Objet : Projet de centrale hydroélectrique sur le torrent des Moulins, communes de Montvalezan et Ste Foy Tarentaise - Réponse à l'avis délibéré de la mission régionale d'autorité environnementale (avis N° 2022-ARA-AP-1317)

**Réponse à l'avis délibéré de la mission régionale d'autorité environnementale  
(avis N° 2022-ARA-AP-1317) relatif au projet de centrale hydroélectrique sur  
le torrent des Moulins, Communes de Montvalezan et Ste Foy Tarentaise**

Mars 2023

Plan du réseau 20KV à créer

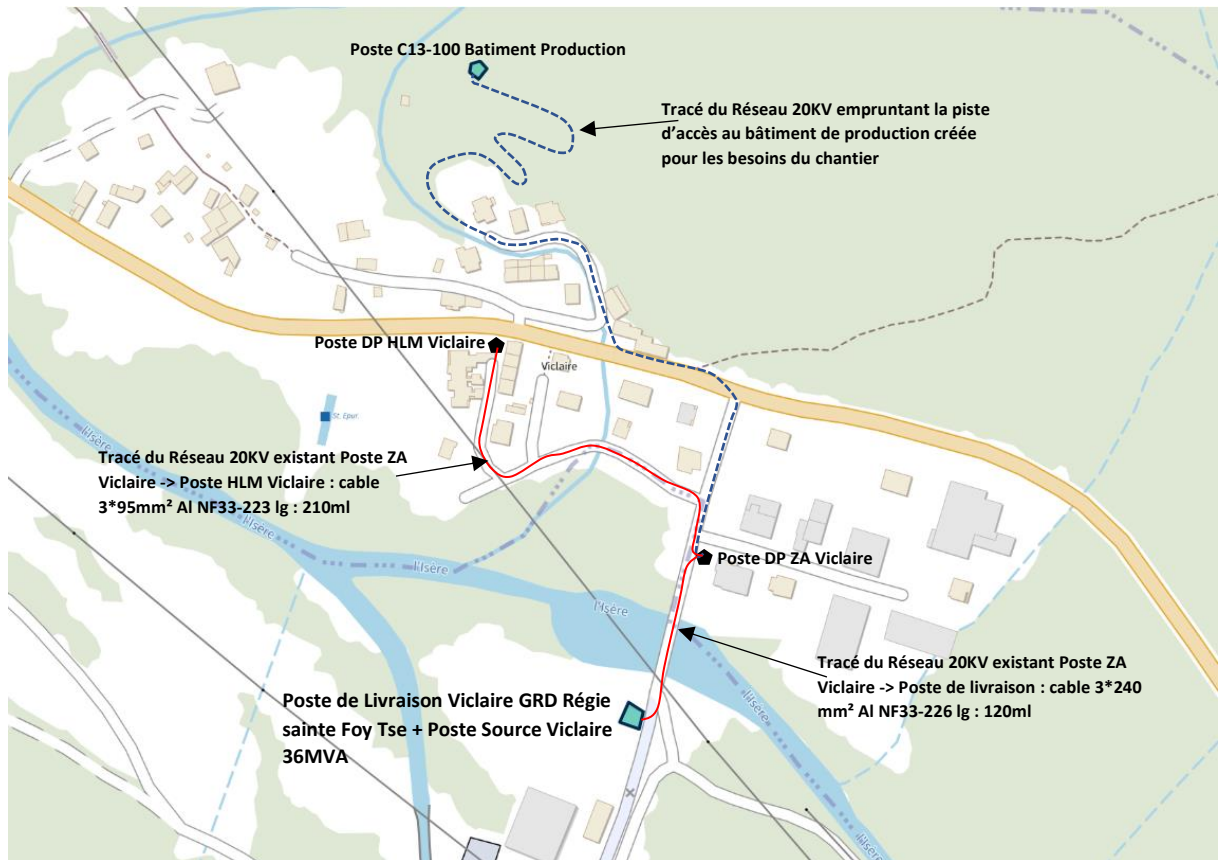
L'Autorité environnementale rappelle que le raccordement fait partie intégrante du périmètre du projet et, à ce titre, recommande de préciser les caractéristiques du raccordement de la centrale au réseau électrique, d'évaluer ses incidences éventuelles et de présenter les mesures prises pour les éviter, les réduire et si besoin les compenser.

Le raccordement à un transformateur au niveau du hameau de Viclaire est évoqué. Ce raccordement se fera de manière souterraine, sous la piste d'accès à la centrale et sous la voirie existante. Le dossier ne traite pas des incidences découlant de ce raccordement. Le dossier doit être complété sur ce point.

Au vu de l'implantation du bâtiment de production et de la puissance du projet, l'énergie produite sera injectée en totalité sur le réseau Haute Tension du GRD Régie Electricité Sainte Foy Tarentaise situé à la Viclaire – commune de Sainte Foy Tarentaise.

Pour les besoins du projet, un réseau souterrain 20KV sera créé d'une longueur totale de 510ml et de section 3\*150<sup>2</sup>Al ( voir tracé pointillé du plan ci-dessous). Ce tracé a été imaginé de manière à éviter les traversées d'ouvrages hydrauliques ( torrent ) et les traversées d'ouvrages routiers ( murets – terre-plein centrale) tout en restant sur des pistes/routes déjà existantes ou à créer.

Le point de raccordement se fera au niveau du poste DP ZA Viclaire qui permet le raccordement d'un départ HTA sans modification structurelles de cet ouvrage.

**Vue 3D de l'ouvrage sans l'intégration du couvert végétal déjà présent**

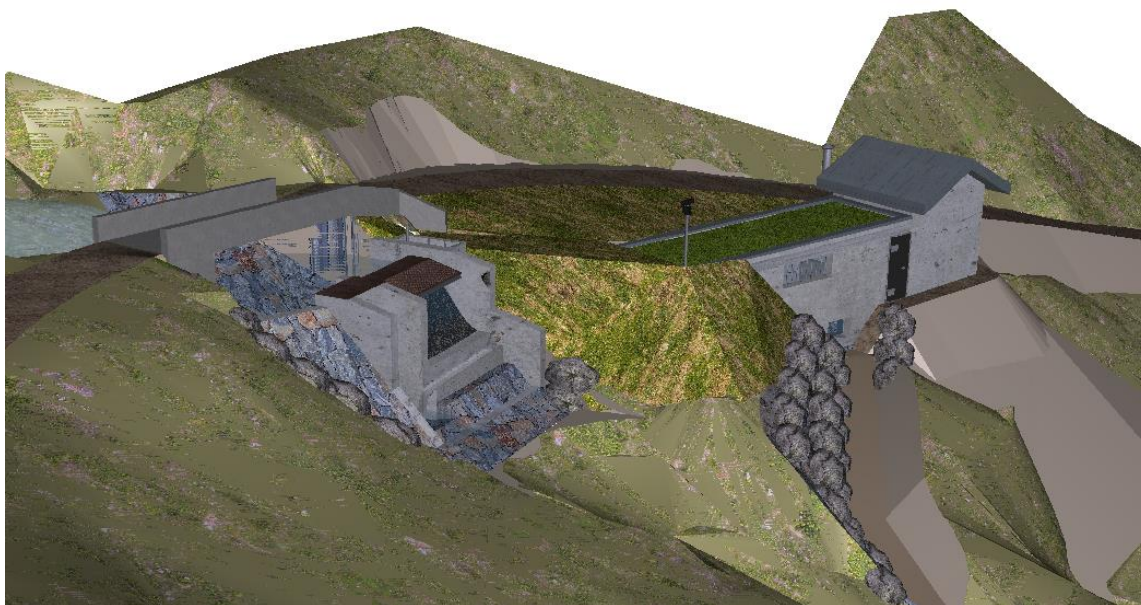
La conduite étant enterrée et le hameau du Viclaire s'inscrivant en contre plongée au sein de la vallée de l'Isère, et en amont du hameau du Griotteray, le dossier traite peu des incidences paysagères et conclut que « le projet ne développera pas d'impact significatif sur le paysage ». Par ailleurs, le dossier mentionne que les dimensions de la prise d'eau et des ouvrages associés sont modestes. Des bordures boisées seront maintenues afin de limiter la perception depuis le hameau du Griotteray. Toutefois, le dossier souligne de manière contradictoire, la présence d'incidences sur cette thématique : « la partie la plus sensible en termes d'impact paysager sera la voie d'accès au bâtiment de la centrale ». Ce point serait à approfondir dans le dossier.

Le dossier ne comporte pas d'analyse paysagère satisfaisante étayée et complétée par des photomontages en 3 D et des prises de vues pertinentes, voire des coupes de profil.

**L'Autorité environnementale recommande de compléter le dossier par une analyse paysagère plus approfondie de l'impact paysager, et le cas échéant, par des mesures d'évitement, de réduction ou de compensation adaptées.**

Le dessableur sera positionné en contre-bas du chemin à proximité du pont et recouvert de terre et la façade côté aval sera habillée en parement pierre afin de favoriser son intégration dans le site. Le local de commande associé au dessableur se positionnera au même niveau que le chemin d'accès.

L'accès travaux depuis le Jacquet et donc l'élargissement de la piste d'accès au pont ne concernera que la rive gauche. Il faudra nécessairement venir à hauteur du pont pour apprécier les modifications induites par les différents ouvrages et l'élargissement réduit du chemin d'environ 1.0 m par rapport à la situation actuelle car le couvert végétal déjà présent tout autour du site des travaux d'eau sera conservé.

Il est très difficile de réaliser un photomontage de l'ouvrage car le site est constitué d'une forêt dense.
